美浜3号炉－特別点検（コンクリート）－16 rev1

タイトル	(添付-1、別紙-1) 供試体の寸法を変更しても良いとする妥当性検証結果を提示すること。
説明	<p>添付-1の通り、各種試験を行い、供試体寸法の変更に対する妥当性を検証しています。</p> <p>試験においては、当社の各原子力発電所に適用できるように、乾燥単位容積質量に大きく影響する骨材について、その最大径を実機と同様の25mmとし、セメント種別においても、普通セメント、中庸熱セメント、これらにフライアッシュを混入したものをそれぞれ選定しています。また、コンクリートの調合についても、実機と大きく相違がなく、本試験結果を実機に適用できる試験条件となっています。</p> <p>添付-1 既存構造物における遮蔽コンクリートの乾燥単位容積質量試験方法の検討</p> <p>添付-2 コンクリート調合表の比較</p>

美浜3号炉—低サイクル疲労—1

美浜3号炉－低サイクル疲労－4 rev 2

図 炉内構造物各部位と1次冷却材の流れの概念図

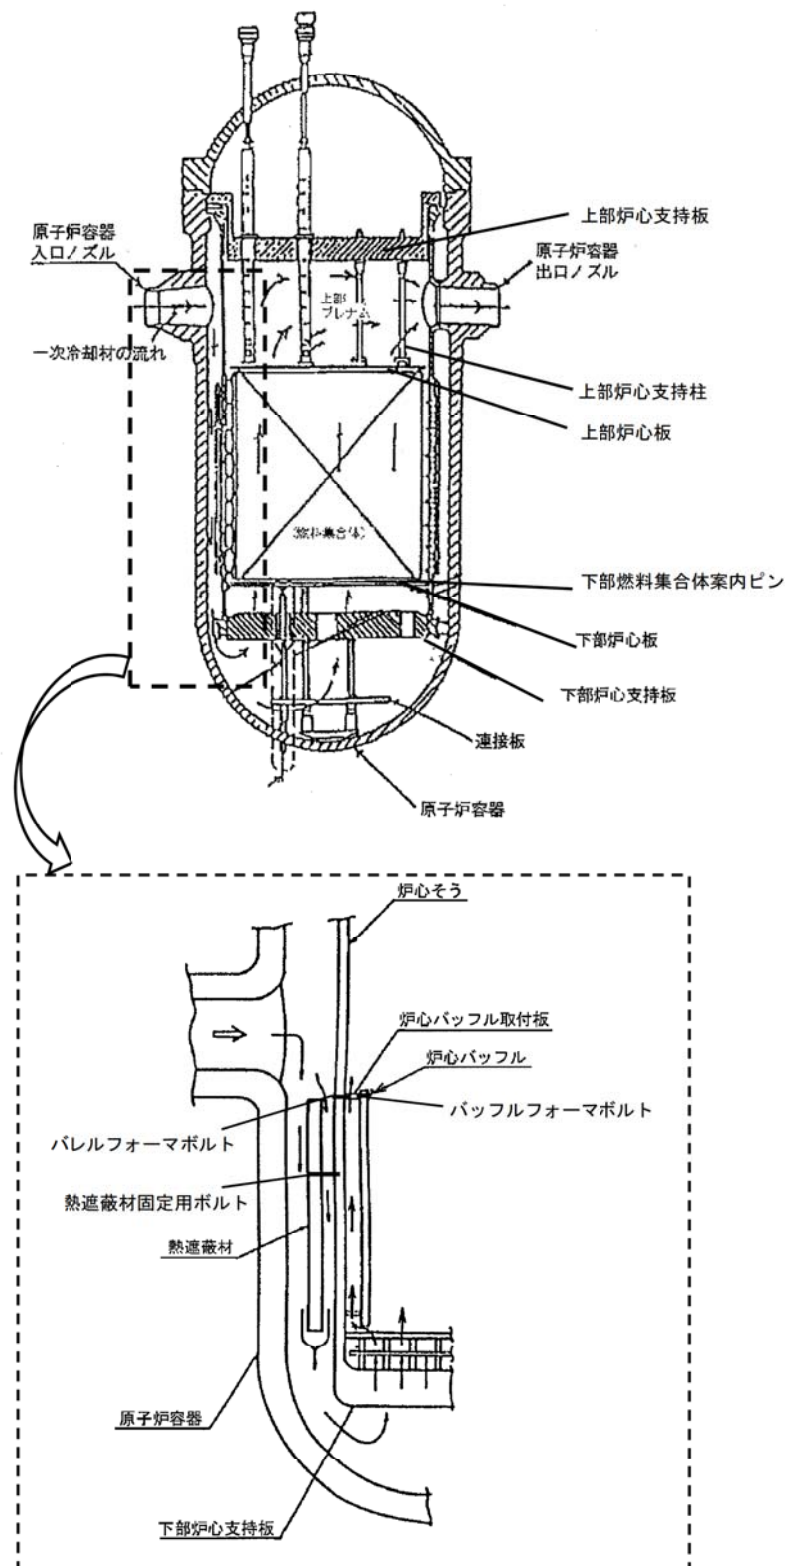
タイトル	通常運転時（運転状態1）における炉内構造物表面の温度について。																				
説明	<p>通常運転時の炉内構造物は1次冷却材と接しており、各部位の表面温度は1次冷却材の温度と同等と考えることから、炉内構造物の各部位が接する1次冷却の温度を下表に示す。また、炉内構造物各部位の位置と1次冷却材の流れの概念図を添付1に示す。</p>

図7 一次遮蔽壁（コンクリート）内温度分布

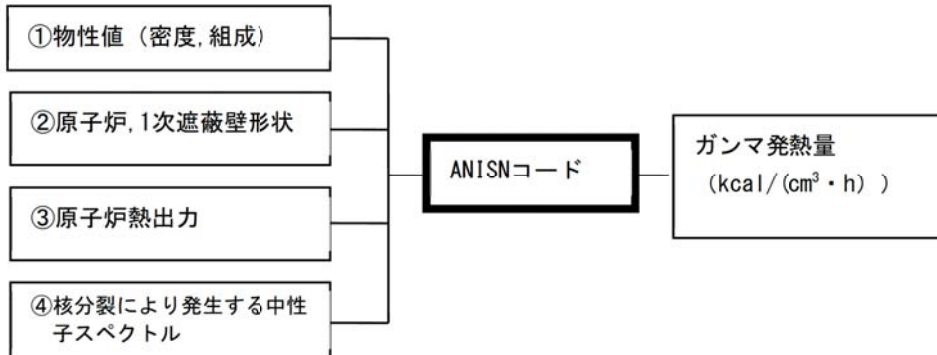
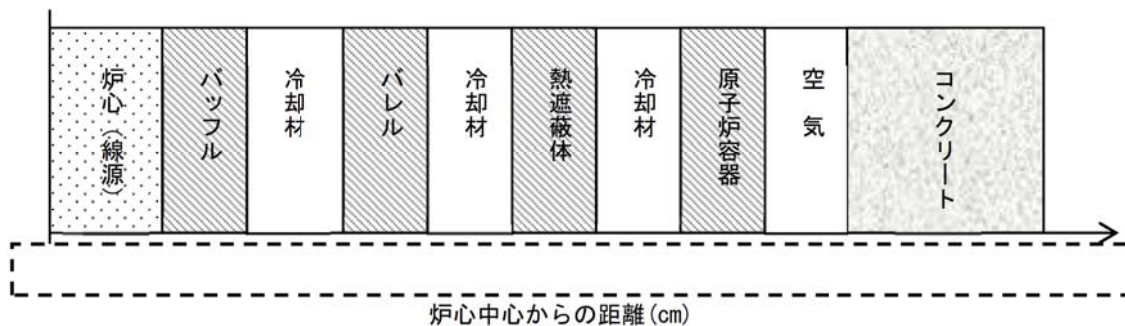
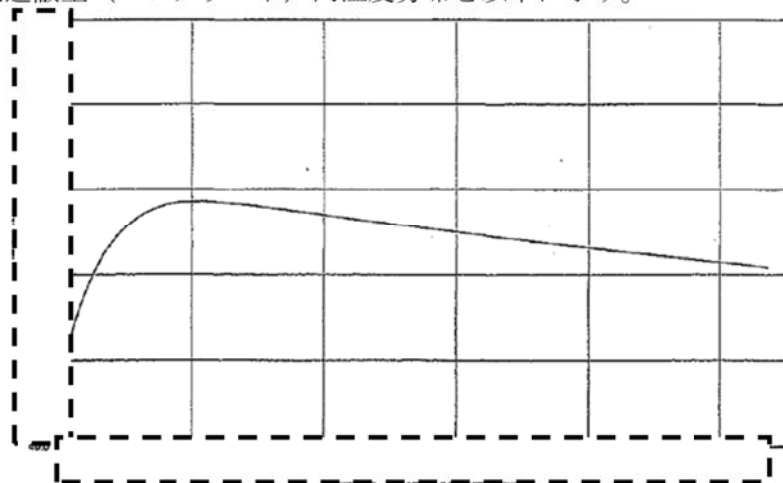
タイトル	熱による強度低下における、RVサポート直下部の1次遮蔽壁における温度解析について
説明	<p>RV サポート直下部の1次遮蔽壁における温度解析の方法等について、以下に示す。</p> <p>1. 温度解析の方法</p> <p>RV サポート廻りコンクリート部の温度分布解析は対象範囲を3次元ソリッド要素でモデル化し、定常伝熱解析を実施している。解析条件である冷却空気温度及び熱伝達率は、解析より得られた温度を用いて算出し、繰返し定常伝熱解析を実施している。解析コードは“ANSYS Ver. 5.7”を使用している。</p> <p>(1) 解析モデル</p> <p>解析モデルの対象範囲は、温度条件の厳しいRV出口ノズル部廻りとし、以下の要素から構成している。具体的な対象範囲と解析モデルは添付ー1に示す。</p> <ul style="list-style-type: none">・ サポートパッド・ RVサポート・ 1次遮蔽壁（コンクリート） <p>(2) 入力条件</p> <p>入力条件としては下記のとおりとしている。</p> <ul style="list-style-type: none">・ 1次冷却材温度 T_H : []・ RV 冷却ファン出口流量 [] 冷却空気温度 []・ γ 発熱…添付グラフを考慮（添付ー2）・ 材料物性値…添付表参照（添付ー3） <p>解析の条件としては、下記のとおり解析モデルと入力条件を適切かつ保守的に設定している。</p> <p>解析モデル</p> <ul style="list-style-type: none">・ 1次遮蔽壁は原子炉容器側の面および1次冷却材配管側の面以外は熱が逃げない断熱モデルとしている <p>入力条件</p> <ul style="list-style-type: none">・ サポートパッドの配管接触部温度は保守的に1次冷却材温度と等しいとみなしている・ 冷却空気温度は実機測定温度が設計値よりも低いことを確認している・ 各部位の熱伝導率は使用材料、文献に基づき適切に設定している・ RVサポート、1次遮蔽壁（コンクリート）の寸法等について、許容差（施工誤差、摩耗等）を考慮しても最大で0.5℃程度の温度上昇で

温度分布解析の結果、RVサポート直下のコンクリート部の最高温度は約64℃であり、強度上の熱に対するコンクリートの温度制限値（一般部65℃、局部90℃）を下回る結果である（添付－4）。

上記の方法で算出した1次遮蔽壁内のガンマ発熱量分布を基に、円筒形状に対する熱伝導方程式を解いて、温度分布を求めると、1次遮蔽壁（コンクリート）内での最高温度は、0° 角度方向の1次遮蔽壁（コンクリート）内面から約 [] の位置に現れ、約 [] である。1次遮蔽壁（コンクリート）内温度分布を以下に示す。

1次遮蔽壁平面模式図

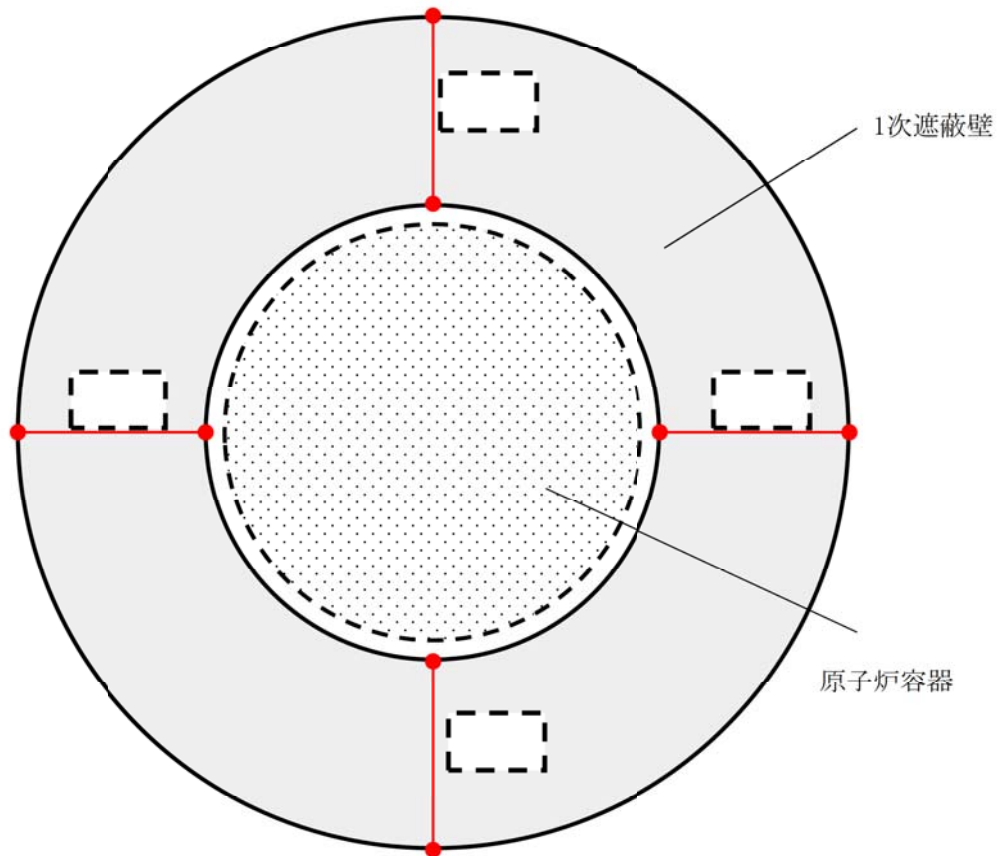
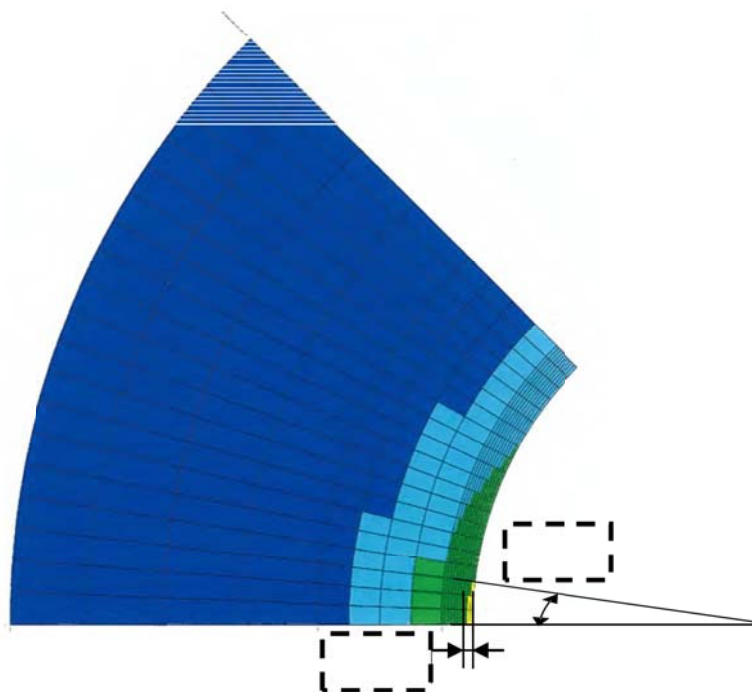
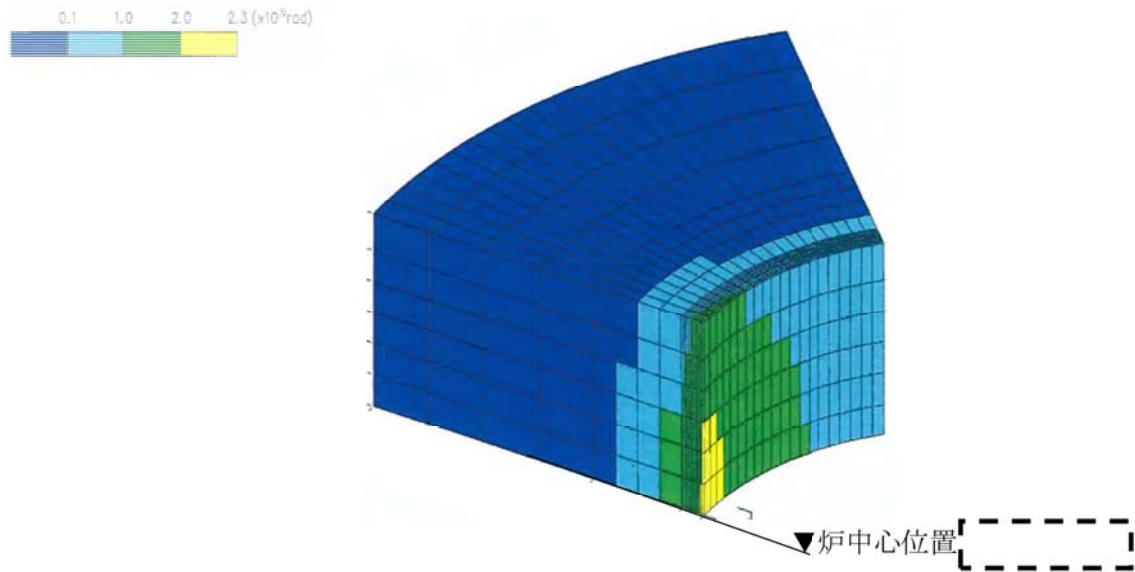
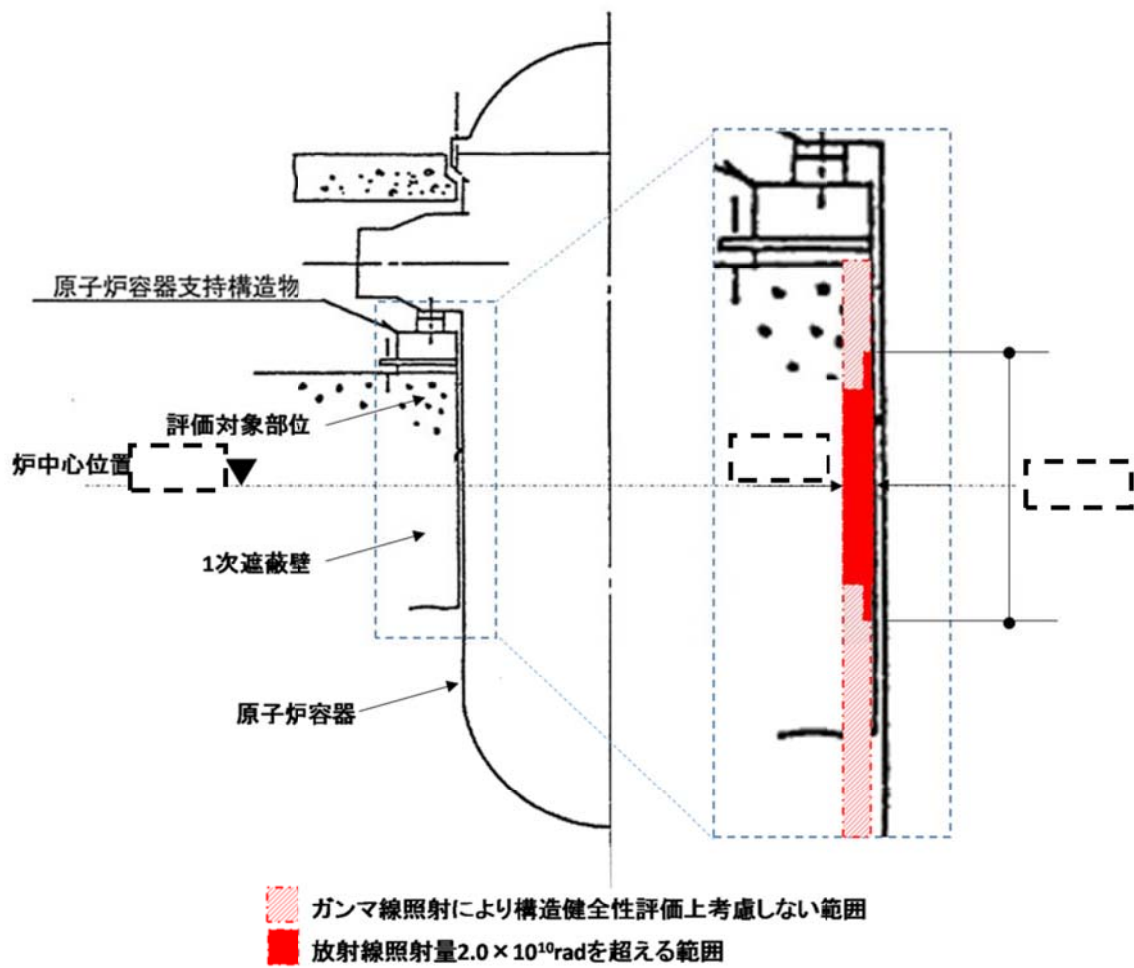
<p>タイトル</p>	<p>1次遮蔽壁炉心側コンクリートの運転開始後60年時点で予想されるガンマ線照射量が、目安値を超えても構造上問題とはならないとする根拠について</p>				
<p>説明</p>	<p>1. ガンマ線照射量が2×10^{10}radを超える範囲を添付ー1に示します。2×10^{10}radを超える範囲は、最大でも炉心中心部で深さ方向に約4cmであり、その断面積は [] で1次遮蔽壁コンクリート断面積 [] の約 [] です。</p> <p>2. 基準地震動による地震力を負担する断面に対して、ガンマ線照射量が2×10^{10}radを超える範囲を考慮し、構造健全性を評価した結果、以下のとおり最大せん断ひずみが基準値を下回っていることを確認した（添付ー2）。</p> <table border="1" data-bbox="467 1003 1270 1153"> <tr> <td>ガンマ線照射量が2×10^{10}radを超える範囲を考慮した最大せん断ひずみ</td> <td>基準値^{※1}</td> </tr> <tr> <td>約0.0865×10^{-3} ^{※2}</td> <td>2.0×10^{-3}</td> </tr> </table> <p>※1：(社)日本電気協会 原子力発電所耐震設計技術指針 (JEAG 4601-1987) ※2：内部コンクリート（1次遮蔽壁を含む）の最大せん断ひずみを基に算出</p> <p>以上のように、照射の影響範囲が極めて限定的であること、および基準地震動による最大せん断ひずみが基準値を下回っていることから、構造強度上問題とはならないと判断した。</p> <p style="text-align: right;">以上</p> <p>添付ー1 1次遮蔽壁におけるガンマ線照射量が2×10^{10}radを超える範囲 添付ー2 ガンマ線照射量が2×10^{10}radを超える範囲を考慮した基準地震動に対する最大せん断ひずみの算出</p>	ガンマ線照射量が 2×10^{10} radを超える範囲を考慮した最大せん断ひずみ	基準値 ^{※1}	約 0.0865×10^{-3} ^{※2}	2.0×10^{-3}
ガンマ線照射量が 2×10^{10} radを超える範囲を考慮した最大せん断ひずみ	基準値 ^{※1}				
約 0.0865×10^{-3} ^{※2}	2.0×10^{-3}

美浜発電所3号機の1次遮蔽壁において、ガンマ線照射量が 2×10^{10} radを超える範囲のコンクリートが欠損したと仮定し、その範囲のコンクリート強度を期待しない場合の、最大せん断ひずみ量についての検討を実施した。

$$0.0863 \times 10^{-3} \times \left[\text{ } \right] = 0.08651 \times 10^{-3} \\ \Rightarrow \underline{\underline{\text{約}0.0865 \times 10^{-3}}}$$
